# 改善箇所説明図

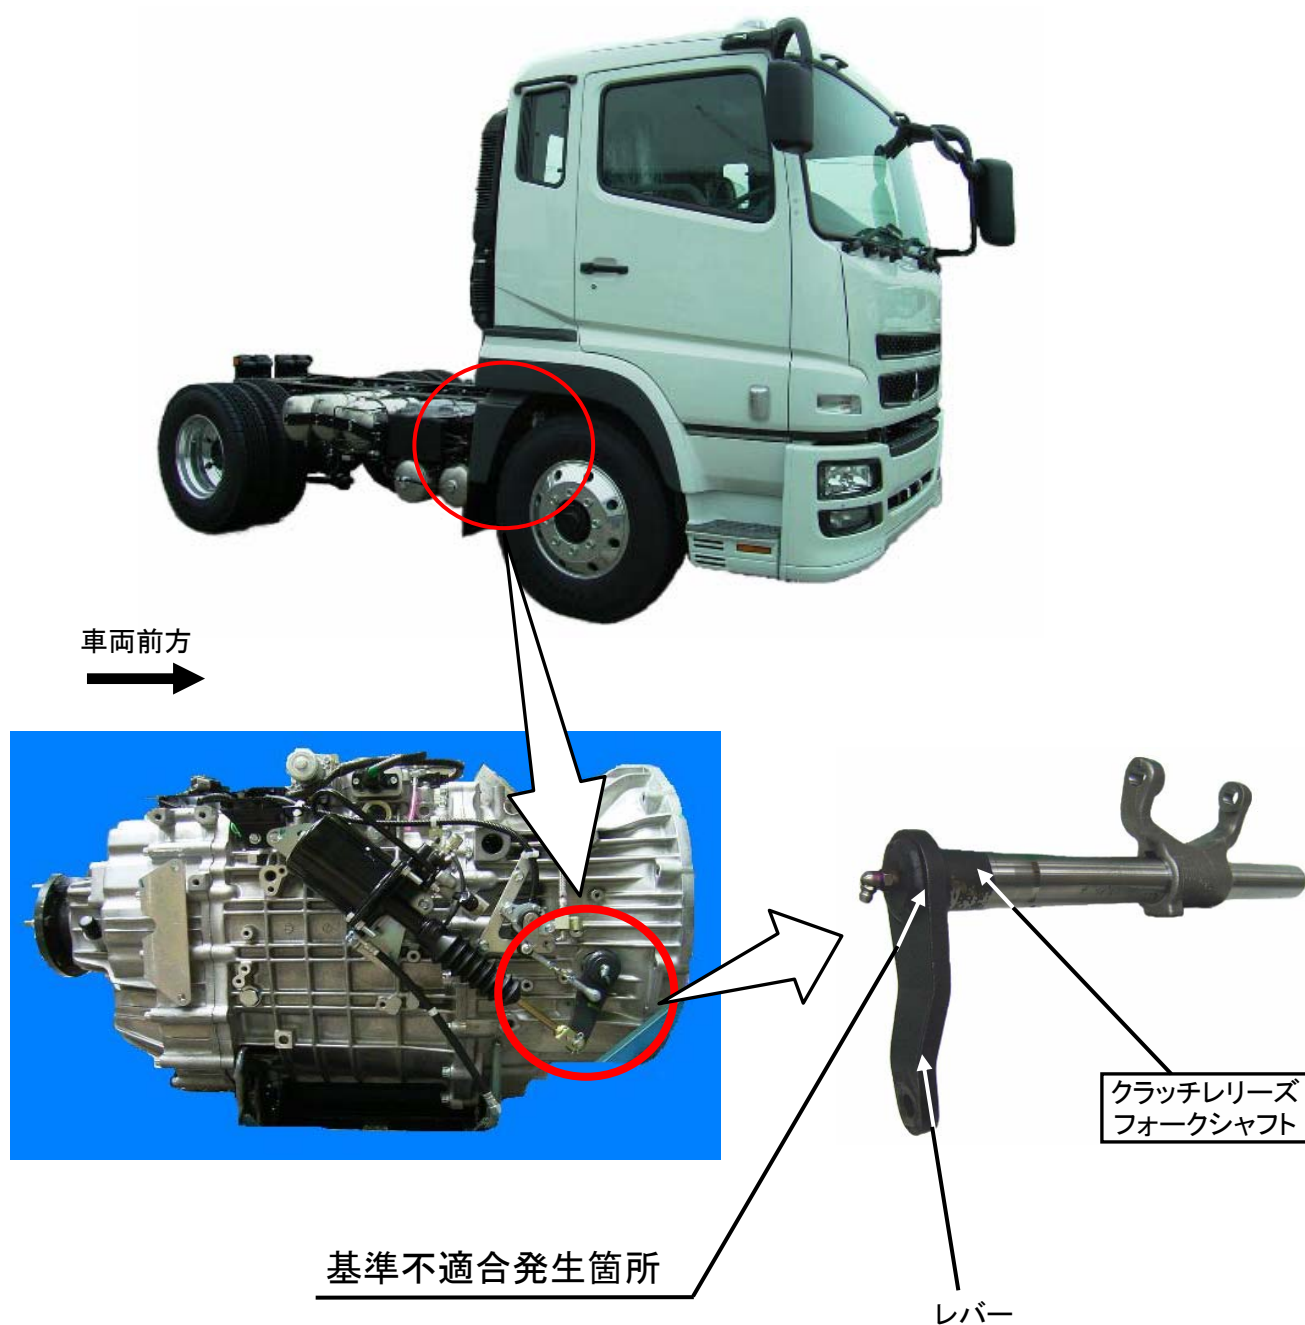
クラッチリリースフォークシャフト(クラッチを断続するための部品)とレバーとの溶接が不良のため、当該溶接部が剥がれるものがある。そのため、クラッチ操作ができずに走行不能となるおそれがある。

全車両、当該クラッチリリースフォークシャフトを良品と交換する。

注：□ は、交換部品を示す。
